Keuringsverslag van een elektrische laagspanning- en zeer lage spanningsinstallatie

NIET CONFORM

Straatnaam Astridlaan
Huisnummer 24
Busnummer 14
Postcode 8370
Gemeente Blankenberge
Land België

Controlebezoek van een oude huishoudelijke elektrische installatie van een wooneenheid bij verkoop op vraag van de verkoper volgens (KB 08/09/2019) - AREI Boek 1- 8.4.2. en 8.2.1. en 4.2.4.3.

Afbeelding schakel- en verdeelbord:

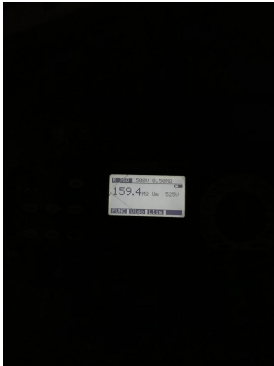
I1.01 Eéndraadschema van de installatie is te voorzien en/of te vervolledigen. (Boek 1 Afdeling 2.12 - 2.13 en 3.1.2 en 9.1.2)

I1.02 Situatieschema van de installatie is te voorzien en/of te vervolledigen. (Boek 1 Afdeling 2.12 - 2.13 en 3.1.2 en 9.1.2)

I5.02 De aanduiding van de stroomkringen en/of apparatuur, aansluitklemmen, enz dient aangebracht of vervolledigd te worden. (Boek 1 Onderafdeling 3.1.3.1. en 3.1.3.3.A. en 5.1.6.1)

I5.02.01 Elke elementaire stroombaan moet met een hoofdletter aangeduid worden. Elk lichtpunt, contactdoos, moeten genummerd worden in volgorde gezien vanaf de beschermingsinrichting tegen overstroom. (Boek 1 onderafdeling 3.1.2.1.)

I5.13 De nominale spanning dient duidelijk vermeld te worden op een oordeelkundig gekozen plaats. (Boek 1 Onderafdeling 3.1.3.3.)

I7.05 Niet alle stroombanen zijn beveiligd tegen overstroom. (Boek 1 Afdeling 4.4.1.)

I8.13 Kabels van het type VTLmb, LMVVR, COAX, VVT zijn verboden en dienen vervangen te worden door een type conform Boek 1 Onderafdeling 5.2.1.2.
